ガイド類の改正の方向性 (第2段階改正の案)

原子力規制庁
検査監督総括課

原子力安全に係る重要度評価に関するガイド
附属書 4
公衆放射線安全に関する重要度評価ガイド
(新旧対照表)

原子力安全に係る重要度評価に関するガイド
附属書 5
火災防護に関する重要度評価ガイド
(新旧対照表)

図1 検査の深さ (実用発電用原子炉施設)

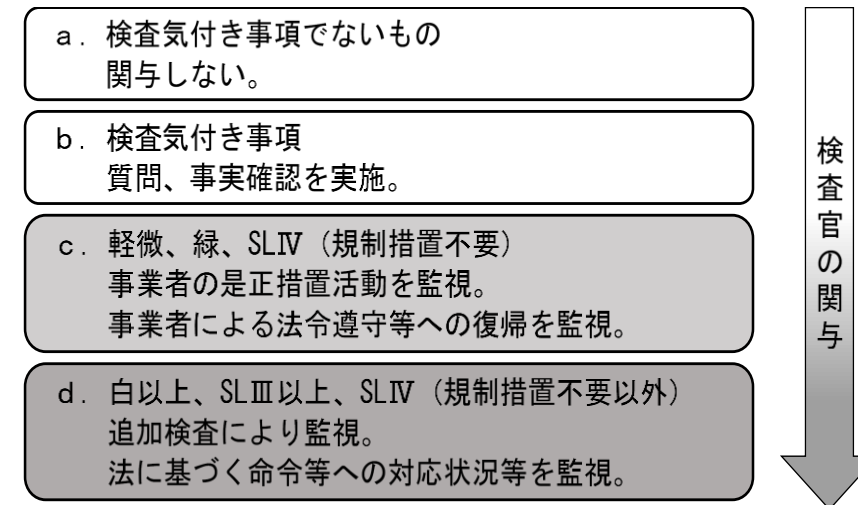
図1及び図2に概念図を示す。

以下に概念図を示す。
